REF: CONTRATO No. CC-1021-2024 – ESTUDIOS Y DISEÑOS PARA EL JARDÍN SOCIAL VILLA LUZ.

ASUNTO: REINICIO DEL CONTRATO DE CONSULTORÍA No. CC-1021-2024 – ESTADO DE MADURACIÓN DE LOS PRODUCTOS CONTRATADOS.

A-400 Planimetría Detalles Baños CDI Villa Luz 13032026 A 400-401

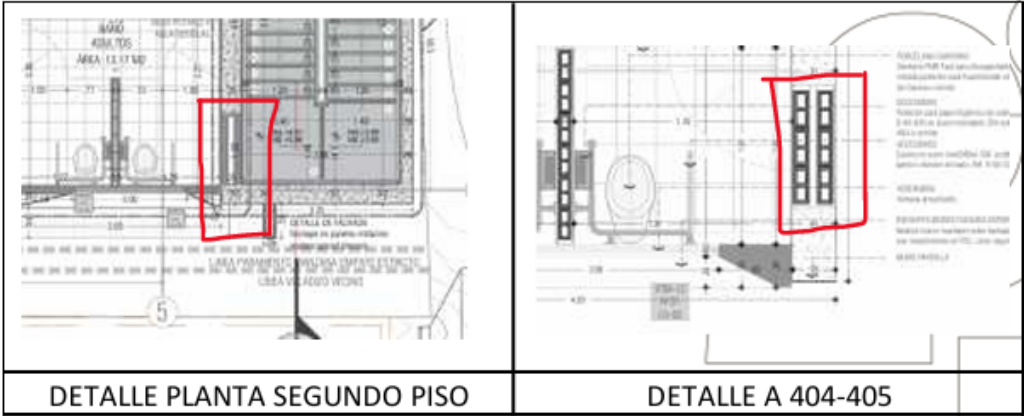
- Materialidad de muros (muro a la vista en ladrillo gran formato vs muro en superboard)
- Revisar coordinación con detalles estructurales, proyecto estructural plano 28/28
- Detalles de cortes de placas de entepiso coordinar con detalles estructurales (dimensiones de vigas y viguetas)
- Identificar las líneas de corte para los detalles
- Muros de fachada en superboard, revisar durabilidad
- Revisar la línea de corte en plantas con la sección presentada
- Ducto de agua potable y residual (vanos de inspección)
- Detalle anclaje muro EJE J-3

A-400 Planimetría Detalles Baños CDI Villa Luz 13032026 A 404-405

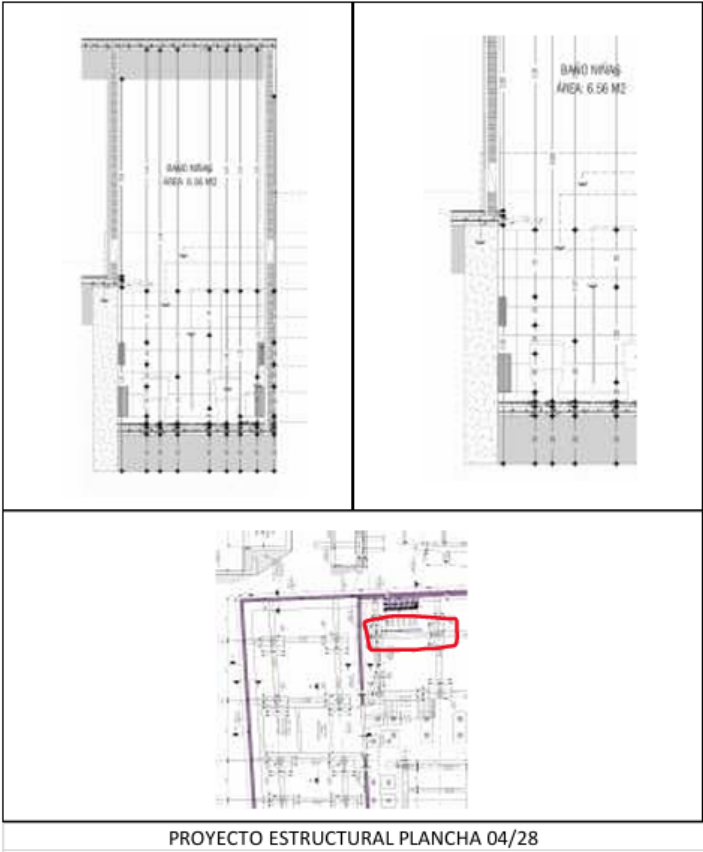
- Revisar coordinación con detalles estructurales, proyecto estructural planos 07/28
- Materialidad de muros (muro a la vista en ladrillo gran formato vs muro en superboard)
- Revisar coordinación con detalles estructurales, muros divisorios, altura y confinamiento h=2.81 ml
- Detalle del mesón en placas de quartztone 20mm apoyado en muros de superboard
- Revisar cerramiento del baño, muro punto fijo escalera, materialidad
- Revisar la línea de corte en plantas con la sección presentada

PROYECTO ESTRUCTURAL PLANCHA 04/28

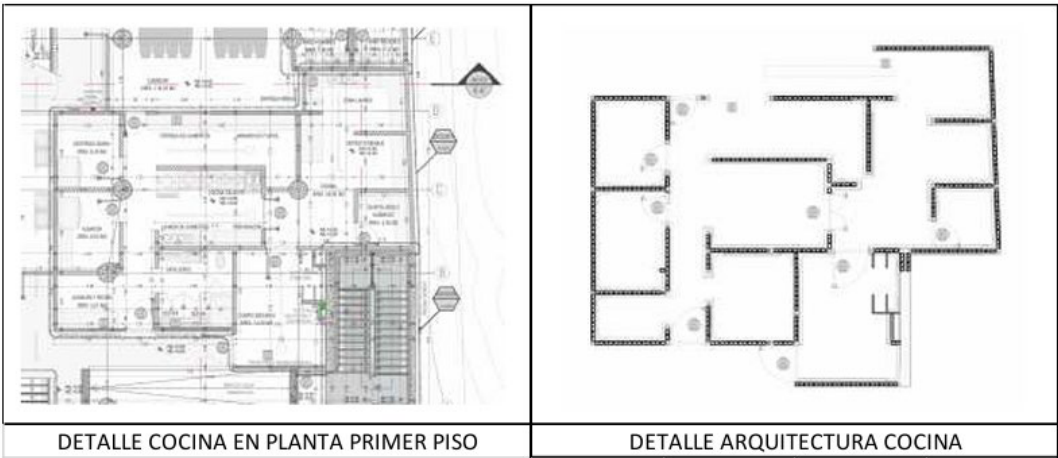
- Revisar coordinación con detalles estructurales, proyecto estructural y proyecto arquitectónico
- Materialidad de muros (muro a la vista en ladrillo gran formato vs muro en superboard)
- Revisar la línea de corte en plantas con la sección presentada
- Revisar coordinación con detalles estructurales, muros divisorios, altura y confinamiento h=2.87 ml
- Revisar coordinación con detalles estructurales, muros divisorios, altura y confinamiento h= 5.08 ml, muros en superboard, revisar confort y altura para los usuarios en baños del restaurante
- Muro de contención en baño niñas, identificarlo en el proyecto estructural.
